Návrh komunikácie medzi budovou bývalej požiarnej zbrojnice a budovou gymnázia V. B. Nedožerského v Prievidzi - vyjadrenie k štúdii

Na základe žiadosti o stanovisko k štúdii „Návrh komunikácie medzi budovou bývalej požiarnej zbrojnice a budovou Gymnázia V. B. Nedožerského v Prievidzi" uvádzame nasledovné:

Vec
Vybudovanie komunikácie medzi budovou bývalej požiarnej zbrojnice a budovou Gymnázia V. B. Nedožerského v Prievidzi
– vyjadrenie k štúdii

Situačný výkres - list P-1

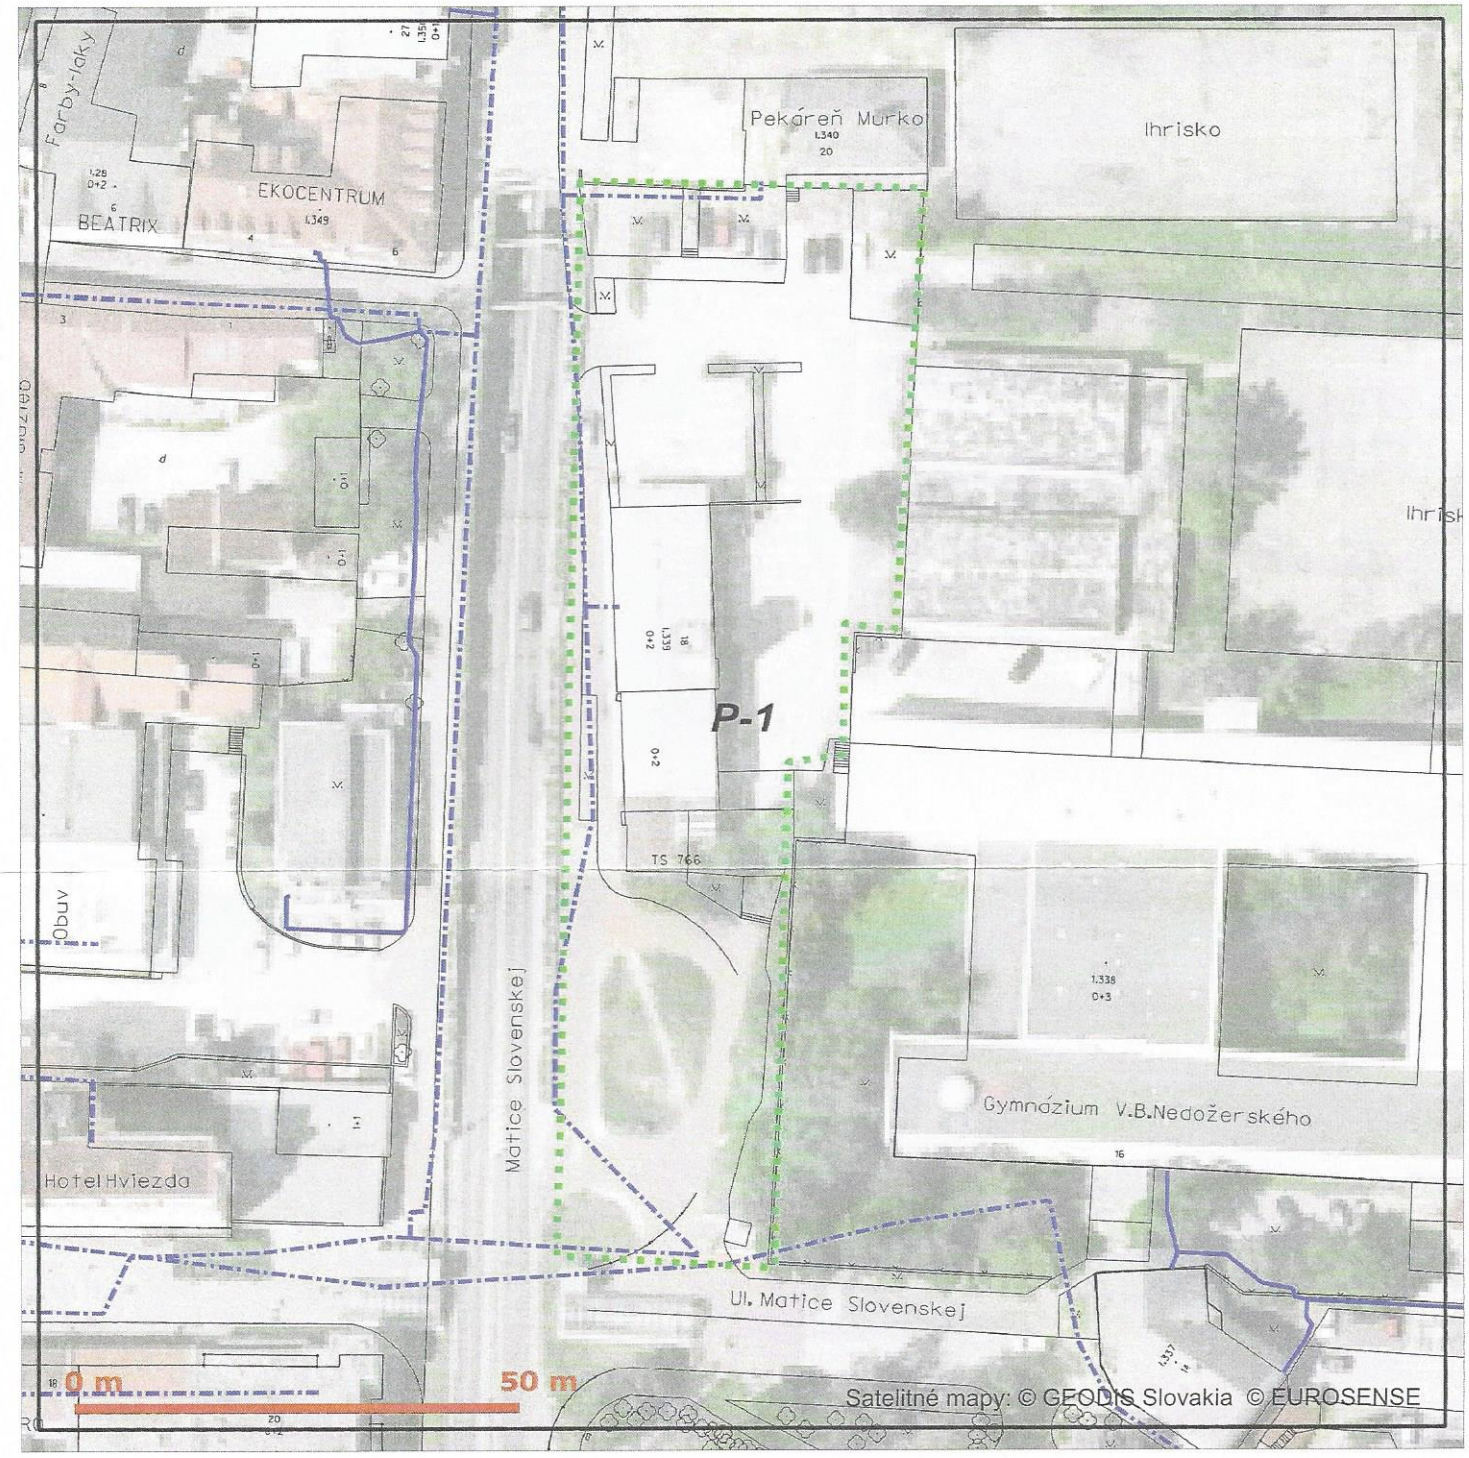
4. Žiadame dodržať platné predpisy podľa STN 73 6005 pre priestorovú úpravu vedení v plnom rozsahu.
